Dodatečné informace č. 1

Název veřejné zakázky: **Transformace Domova Kamélie Křižanov IV. – dodávka nábytku**

Identifikátor zakázky (systémové číslo): P21V00000755

Dodatečné informace k části 1. veřejné zakázky:

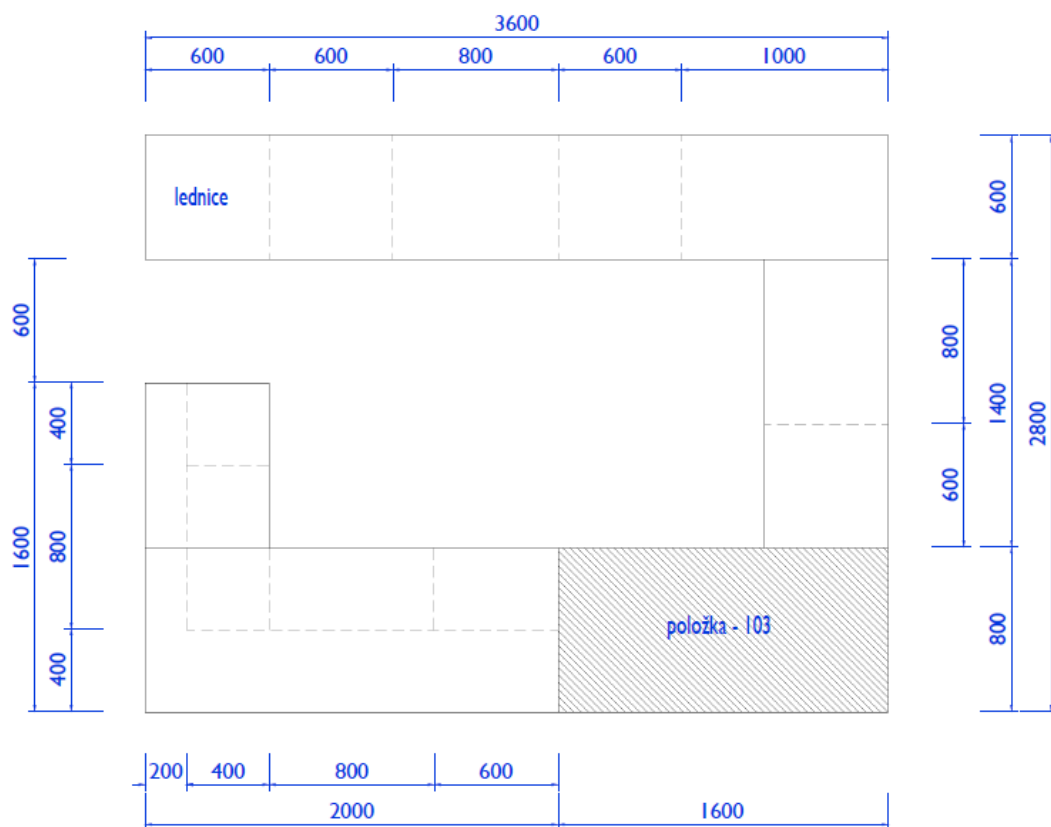
Položka č. 43 kuchyňská linka tvaru U uzavřená. Prosíme o zaslání půdorysného zakreslení linky. Z popisu nám není jasná pracovní corianová deska - rozměrově nesedí s uvedeným rozměrem linky. Uvádíte rozměr linky 3600x3600x3600 a rozměr pracovní desky 5.000 mm hl. 600 mm + část linky d. 4000 mm bude sloužit jako odkládací deska hl. desky 800 mm. Zadní obkladová deska z Corianu zde nebude tak jako je to u linky pol. 43/1.03?

Pro upřesnění rozměru pracovní desky a obkladu z umělého kamene (Corianu) doplňujeme půdorysné zakreslení kuchyňské linky, položky č. 43 a upřesňující popis.

Zadní obkladová deska z Corianu je požadována u všech dodávaných kuchyňských linek.

43/	kuchyňská linka "U" uzavřená	3600x3600x3600/2000	oboustranně povrchově upravená 18mm LTD vyššího standardu (kvalitativně na úrovni např. Kindl, Fundermax, Pfleiderer). Pohledové hrany ABS 2 mm, nepohledové ABS 0,5 mm, pracovní deska umělý kámen např. typu Corian, skříňky dolní + horní, - před výrobou nutno doměřit dle skutečného provedení stavby 1x skříňka na vestavnou lednici 1x spodní skříňka 4-zásuvková (cca 600mm) 1x spodní skříňka 2-dvéřová, policová (cca 800 mm) 1x skříňka na vestavnou indukční desku a el. troubu (cca 600 mm) 1x skříňka rohová 1-dvéřová, policová (cca 1000 mm) 1x spodní skříňka dřezová (cca 800 mm) + dřez s odkapem granit + dřezová baterie 1x skříňka na vestavnou myčku (cca 600 mm) 1x volný prostor pro výškově stavitelný stůl) - samostatná položka 103 1x spodní skříňka 2-dvéřová, policová (cca 800 mm, hl. 400 mm) 1x spodní skříňka 4-zásuvková š. cca 600, hl. 400 mm) 1x spodní skříňka 1-dvéřová, policová (cca 400 mm, hl. 600 mm) 1x spodní skříňka rohová 1-dvéřová, policová (cca 800 mm, hl. 600 mm) Ke krajní skříňce š. 400 mm jsou naistalována dvířka sahající do výšky spodních skříněk a doléhají k protější skříňce a tak uzavírají prostor kuchyňské linky. Proti otevření, budou dvířka zabezpečena zástrčkou instalovanou na protější skříňce 2x nízká dvířka s výklopnými dvířky systém Blum plná dvířka mléčné sklo (š. cca 400 mm), 2x police 3x horní skříňka s výklopnými dvířky systém Blum plná dvířka (cca 600 mm), 2x police 1x horní skříňka rohová (cca 1000 mm), 2x police otevřená

2x horní skříňka s výklopnými dvířky systém Blum, plná dvířka, policová (cca 800 mm) pracovní deska 6.400 mm hl. 600 mm + část linky d. 2 000 mm bude sloužit jako odkládací deska hl. desky 800 mm součástí linky je LED osvětlení v délce max. 5.600 mm a obklad mezi spodními a horními skříňkami v materiálu umělý kámen Corian v délce max. 6 400 mm
--	--	--	--
